整理No： 47F-10-014

## 協力工場 不良品連絡書

品名 OTL FNE1

金型番号 P4146

不良内容

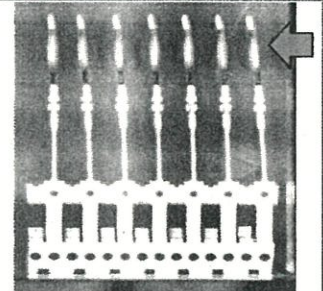
客先組立工程にて、端子の変形(倒れ)が検出されました。

生産履歴の確認結果、対象ロットは生産開始時のリールでした(別紙1)。返却リールの確認結果、巻き終りから8m連続で変形しており、それ以外、巻き芯まで正常な状態でした(別紙2)。画像検査機にて変形を検証した結果、変形は検出可能でしたので、発生工程は巻き取り工程に特定できました(別紙3)。担当者への聞き取り結果、生産開始時には巻き取り機案内ローラーを調整する場合があるとの証言が得られました。

巻き取り機の前に案内ローラー(ツバ付き)を使用しております。巻き始め時は、製品が案内ローラーの中央を搬送しておりましたが、巻き取り量が増え、巻き外周に(巻き太って)いくほど、製品が案内ローラーを通過する位置が変わって案内ローラーの端を搬送する状態になりました。その際、端子が案内ローラーのツバに接触して変形したと考えられます。(別紙4)

巻き取り機案内ローラーのツバに接触して変形したと考えられますが、リール間のつなぎをカットする際に製品を手で添える為、搬送位置が変わり接触変形が解消されて変形発生に気がつきませんでした。

搬送位置が変わっていきますので、巻き取り機案内ローラーの位置を予め調節して搬送する事に致します。その方法は、コーションプレートに示して現場へ展開します。

発生対策の実施を確認します。品質保証課で、次回生産分から受注3回分について確認致します。
